改善箇所説明図

方向指示器及び非常点滅表示灯用リレー

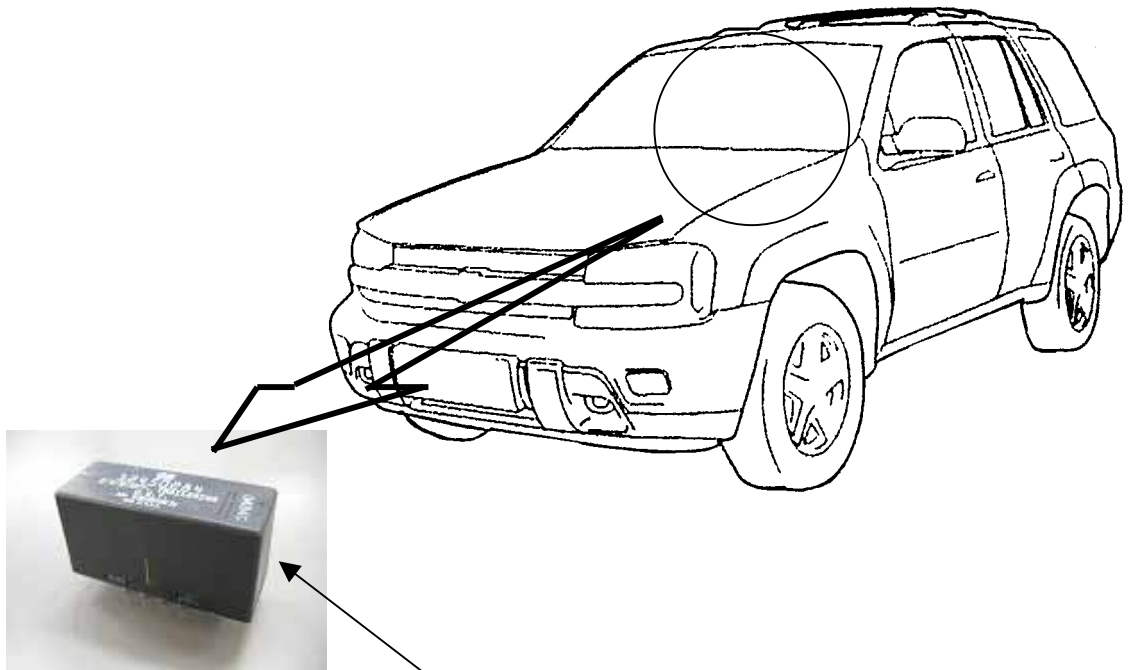
基準不適合発生箇所

方向指示器及び非常点滅表示灯用リレーの接点材質が不適切なため、当該リレーの接点にアークが発生し、表面に電極の一部が溶けて固着することがある。そのため、方向指示器を作動させた時に、非常点滅表示灯が点灯または点滅するおそれがある。

改善の内容

全車両、方向指示器及び非常点滅表示灯用リレーの接点材質を変更した対策品に交換する。

識別：ステアリングコラムカバーに白色丸シールを貼付する。
